Modulo per la presentazione delle osservazioni per i piani/programmi/progetti sottoposti a procedimenti di valutazione ambientale di competenza statale

ID: Codice procedura (ID_VIP/ID_MATTM):10844

Impianto per la produzione di energia elettrica da fonte eolica, costituito da 6 aerogeneratori della potenza complessiva di 37,2 MW, un sistema di accumulo da 25 MW e relative opere connesse in località "Rempillo" nel comune di Pitigliano (GR).

Immagine n. 5 Intervisibilità degli impianti eolici della provincia di Grosseto, in particolare nel pitiglianese.

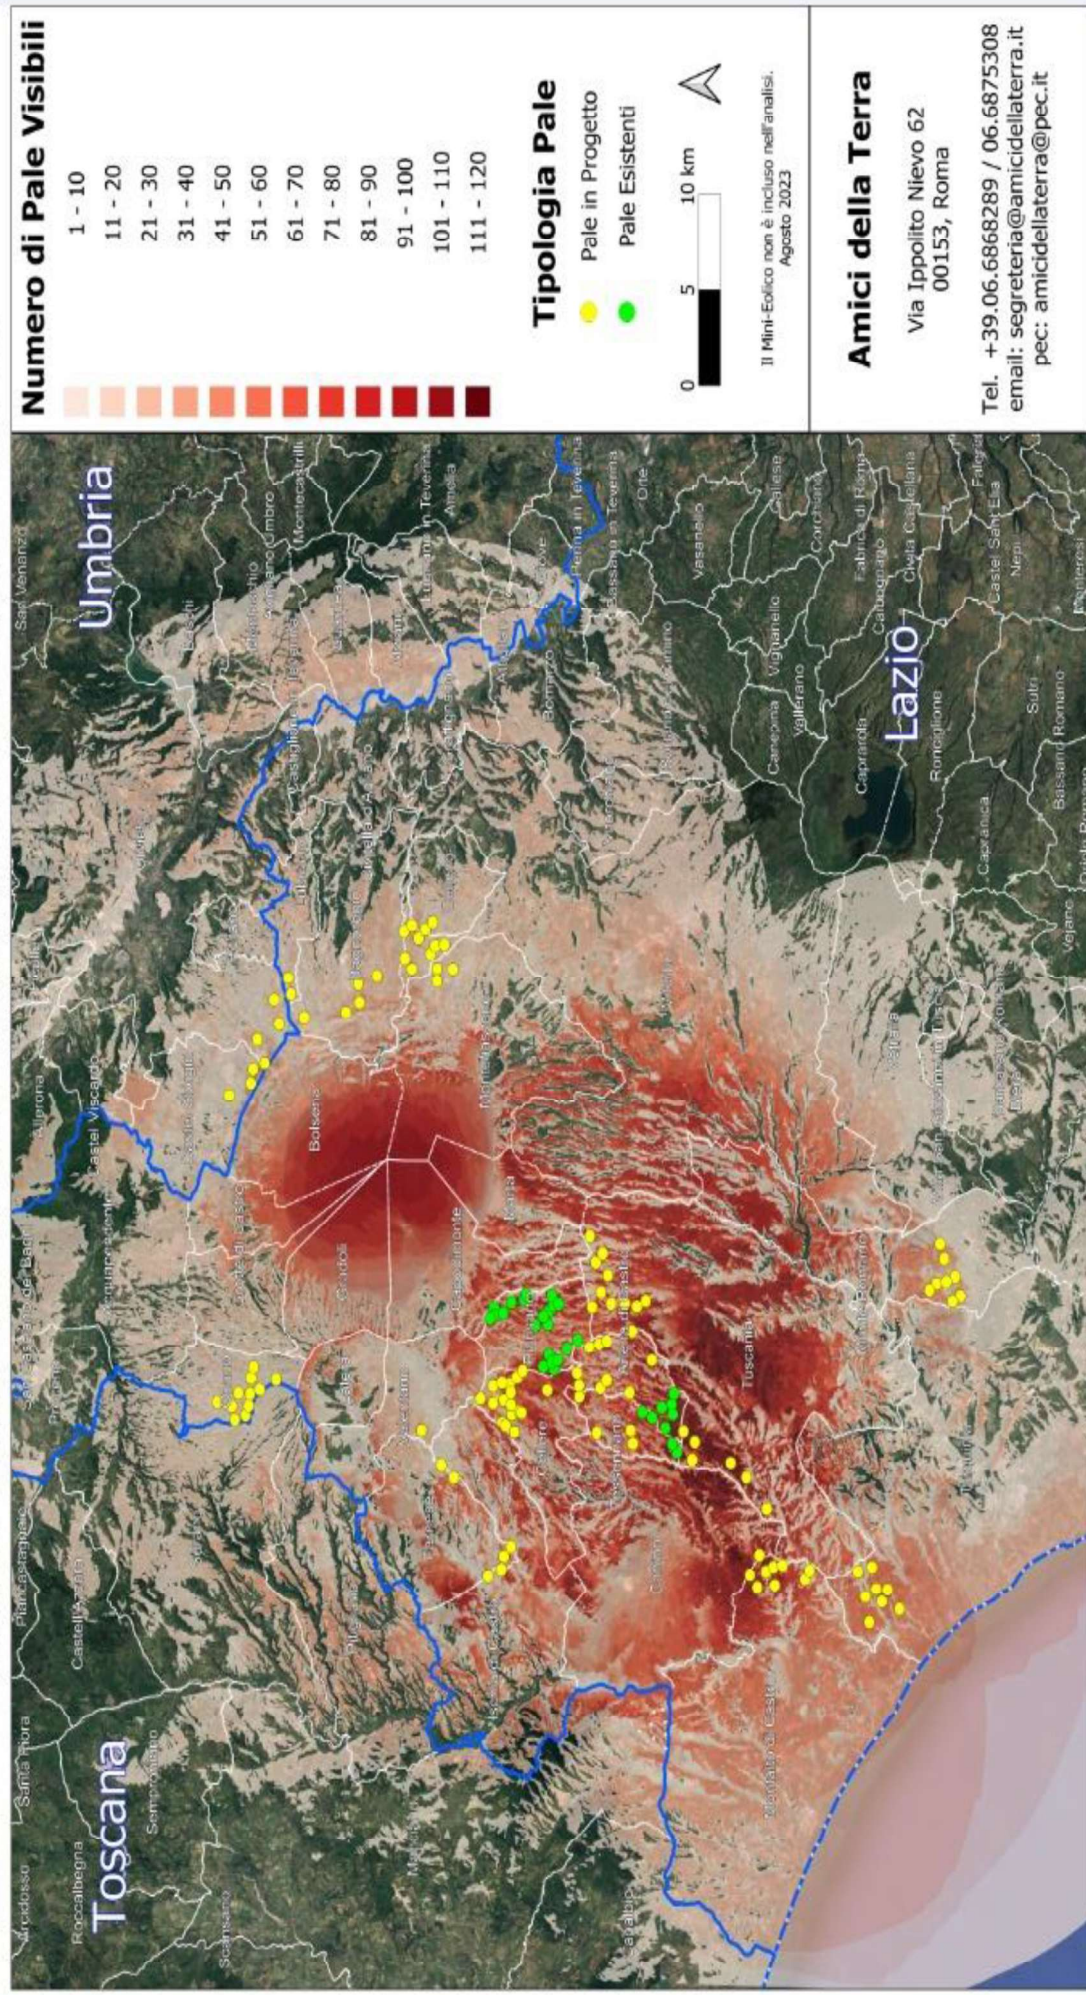
L'impianto eolico "Rempillo" pur essendo "esterno al confine provinciale e regionale ma nelle sue immediate vicinanze (a soli 100 metri i primi due aerogeneratori) oltre ad impattare sul territorio e sulle economie di tre Comuni del Lazio (Farnese, Valentano e Latera) si trova nelle fasce di rispetto dei Beni di notevole interesse pubblico come si è evidenziate nelle Osservazioni nn. 1 e 2 e crea anche degli impatti negativi anche sui beni naturalistici come verrà dettagliato nell'Osservazione n. 4. Inoltre andrebbe a sommarsi al già enorme cumulo di impianti eolici e fotovoltaici e geotermici che già creano una elevata criticità ambientale nella provincia di Viterbo e interferiscono anche con il territorio toscano come si può vedere dalle immagini nn. 4 e 5 dell'Allegato n. 1.
